REPONSE RP GLOBAL PRE-RECEVABILITE

ÉTUDE D'IMPACT SUR L'ENVIRONNEMENT
ET LA SANTÉ PUBLIQUE
PARC ÉOLIEN LES FROIDS VENTS

Ce document vise à répondre aux demandes et remarques émises par la Direction régionale de l'environnement de l'aménagement et du logement dans son document du 22 février 2022. Il traite du projet éolien des Froids Vents situé sur les communes de Chepoix et Beauvoir dans l'Oise.

Objet : Demande de compléments sur un dossier d'autorisation environnementale
Parc éolien sur le territoire des communes de Chepoix et Beauvoir

► Point de vue n° 32

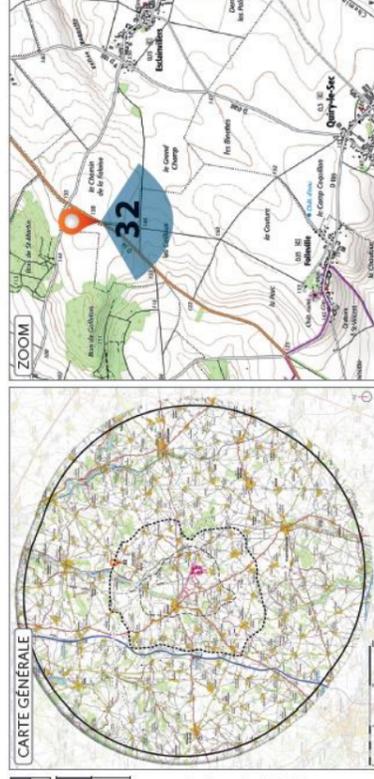
Un photomontage complémentaire depuis la route départementale 14 au nord de la commune, selon le point de vue localisé sur la carte ci-après est nécessaire de manière à évaluer la covisibilité entre ce monument et les éoliennes.

Un photomontage complémentaire depuis la route départementale 14 au nord de la commune, selon le point de vue localisé sur la carte ci après est nécessaire de manière à évaluer la covisibilité entre ce monument et les éoliennes.

Ce photomontage a été réalisé comme demandé. Il s'agit du photomontage numéro 32 page 286 de l'étude paysagère (p521 des annexes). Il est bien situé sur la route départementale 14 au nord de la commune de Folleville.
